DEMANDE DE RENSEIGNEMENTS N° 1 DE l'AHQ-ARQ À HQT

Nº de dossier : R-4185-2022

Demande de renseignements nº 1 de l'AHQ-ARQ à HQT

(i) «

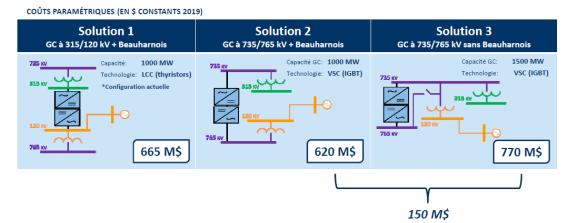
3.1 Veuillez ajouter au tableau 4 de la référence (ii), une colonne montrant la solution préconisée par le Transporteur soit celle avec une capacité des groupes convertisseurs rehaussée à 1 500 MW, à l'instar de la solution 3 montrée à la

référence (i). Pour cette solution préconisée par le Transporteur, veuillez aussi fournir une analyse économique détaillée comme celles fournies pour les solutions 1 et 2 à la référence (iii).

- 3.2 Veuillez expliquer, avec des valeurs chiffrées complètes, l'écart entre les résultats de l'étude économique des solutions de la référence (i) (665 M\$ et 620 M\$) et ceux de la référence (ii) (996,7 et 953,9 M\$), pour des écarts significatifs de l'ordre de 50 %.

- 3.3 Veuillez expliquer, avec des valeurs chiffrées complètes, l'écart entre les coûts de la solution 3 de la référence (i) (770 M\$) et ceux de la référence (v) (1 272,5 M\$), pour un écart significatif de l'ordre de 84 %. Veuillez notamment fournir les différences méthodologiques qui peuvent expliquer l'écart, le cas échéant.

- 3.6 Veuillez expliquer la baisse de l'écart entre la variante à 1 000 MW et celle à 1 500 MW qui est passée de 150 M\$ à la référence (i) à 96,2 M\$ à la référence (iv). Veuillez notamment fournir les différences méthodologiques qui peuvent expliquer l'écart, le cas échéant.
